BRAC RN12 le 24 Octobre 2022

Une équipe de beaux mollets. Yves, Jacques, Jean, Philippe C., s'est déplacée sur le site de l'accès à la piste cyclable qui permet de passer sur le viaduc de la RN12.

ENTREE VIADUC RN12 côté Saint-Brieuc

Le rond point Aghia Paraskevi

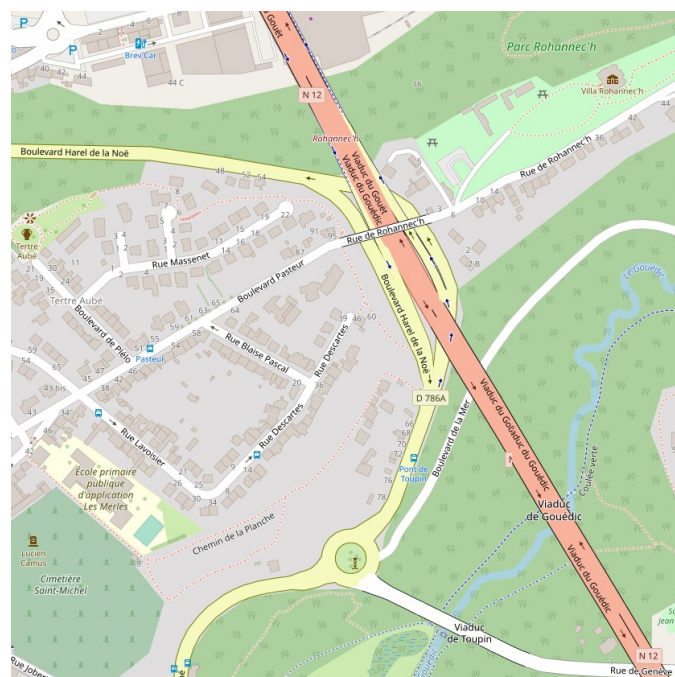
Qui est dans sa configuration actuelle et comme tous les ronds points de la ville, une zone de non droit et de dangers pour les cyclistes.

Nous demandons que le rond point Aghia Parevski soit aménagé «à la hollandaise», avec une piste cyclable protégée, des îlots en amande et un plateau traversant à chaque entrée/sortie afin que les automobilistes aient une vitesse réduite et un maximum de visibilité des autres usagers quand ils abordent ce rond point.

La largeur de voie de 7,30 m pourra aussi être réduite afin d'empêcher les automobilistes de couper les trajectoires comme c'est le cas actuellement.

Nous demandons que l'angle de courbure sur les insertions des vélos respectent les préconisations du Cerema ***«Car le rayon de courbure affecte la vitesse à laquelle un cycliste peut rouler : inférieur à 10 m, il oblige généralement les cyclistes à ralentir, voire à freiner. Plus l'aménageur veut garantir un niveau de service élevé, par exemple en permettant aux cyclistes de circuler à 20 km/h en section courante, plus le rayon de courbure devra être grand***

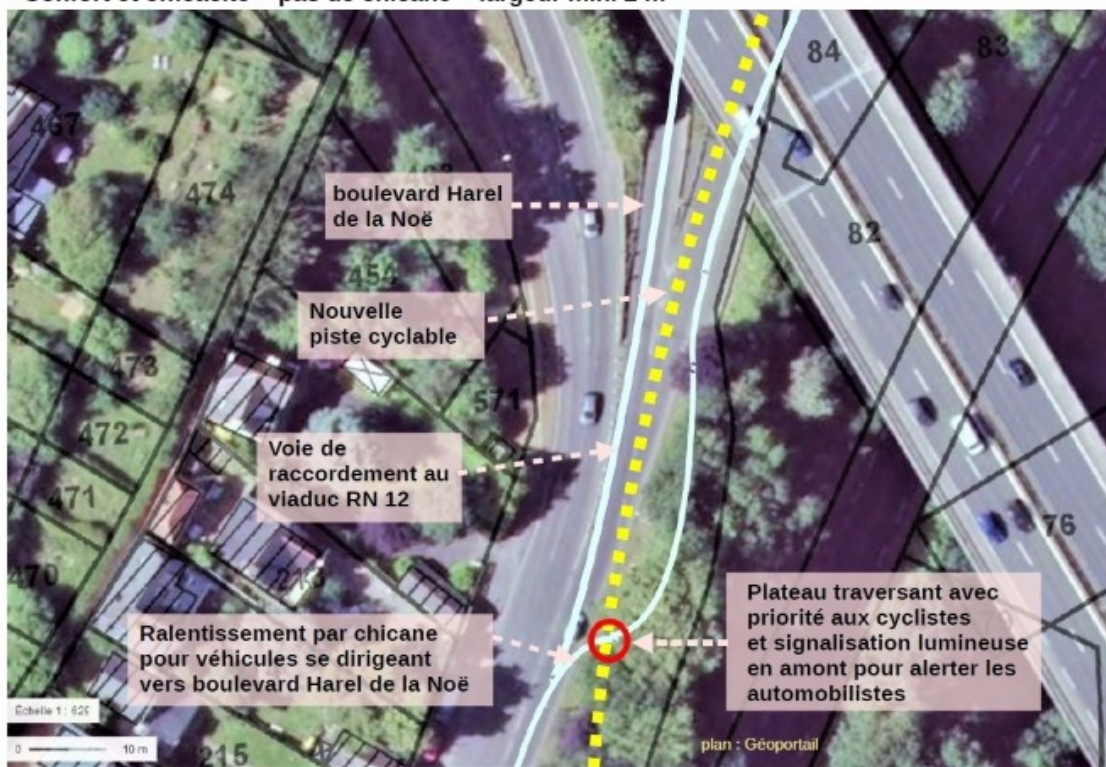
OBJECTIFS de l'aménagement cyclable :

- Continuité de la piste cyclable pour la rendre visible = trajectoire directe, colorisation continue
- Croisement à angle droit avec la voie routière accédant au boulevard Haral de la Noë
- Priorité aux cyclistes sur plateau traversant = sécurité
- Confort et efficacité = pas de chicane + largeur mini 2 m

SORTIE VIADUC RN12 côté Saint-Brieuc SCHEMA DE PRINCIPE

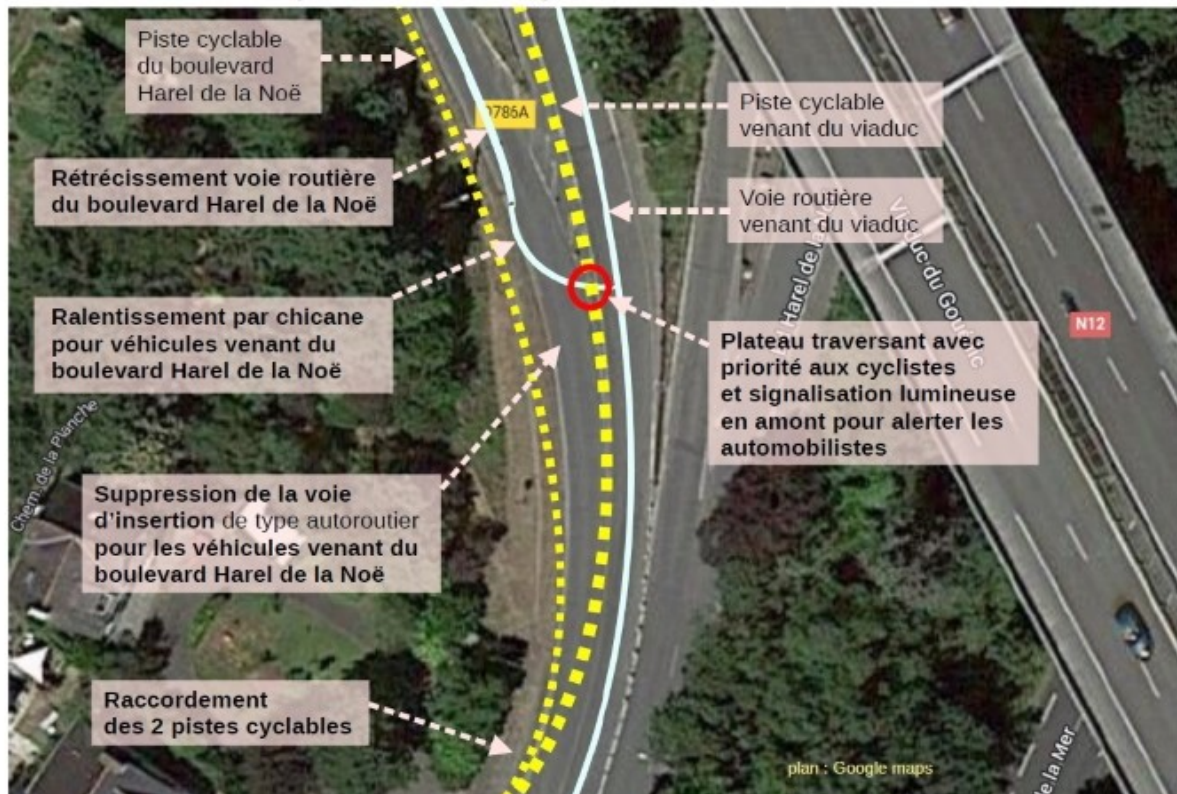
En sortie de rampe, **des plots bétons excessivement dangereux** et totalement invisibles. On peut se demander quel est leur intérêt ? Faire chuter les vélos et/ou les contraindre à un freinage d'urgence afin de franchir le Bd Harel de la Noë ?

Un stop pour les voitures qui part d'une bonne intention, et qui en théorie est impeccable... sauf que dans la réalité et **l'observation est cruelle**, le stop est très peu respecté, pas étonnant vue la configuration des lieux. L'insertion se gère donc au risques et périls du cycliste qui est de toute façon contraint quasi à l'arrêt du fait de l'angle imposé par le franchissement. Plus de la moitié des véhicules ne ralentissent même pas, certains ayant un doute notre attroupement, la tenue bleue d'Yves, le casque de Rémi ou l'appareil photo marquent un ralentissement. Quelques unes s'arrêtent. Même une voiturette et une ambulance Gueuné ont snobé le stop. Et que dire de cette camionnette sans égards pour ces piétons de chaque côté de la route !

L'insertion sur la piste cyclable : ok pour le seuil plat MAIS **la présence d'une grille** entraîne l'accumulation de feuilles en amont ainsi que des débris qui eux même capturent les sédiments, accentuant les risques de glissade et de chute.

L'insertion se fait à nouveau **avec un virage à 90°** sur un dégagement d'un petit mètre !

C'est **un angle bien trop important** qui contraint à nouveau à une partie de slalom quasi à l'arrêt.

On passe ensuite sur **la bouche d'égout**, on se demande parfois si ce n'est pas fait exprès. Encore un endroit où les piétons se voient supprimer leur trottoir et les cyclistes attribuer une pseudo bande cyclable.

Le choix de l'option de **sortie de piste cyclable derrière l'insertion des véhicules motorisés** n'est peut-être « pas si pire » MAIS il semble évident que la piste cyclable doit se poursuivre jusqu'au rond-point.

OBJECTIFS de l'aménagement cyclable :

- Continuité de la piste cyclable pour la rendre visible = trajectoire directe, colorisation continue
- Croisement à angle droit avec la voie routière venant du boulevard Haral de la Noë
- Priorité aux cyclistes sur plateau traversant = sécurité
- Confort et efficacité = pas de chicane + largeur mini 2 m
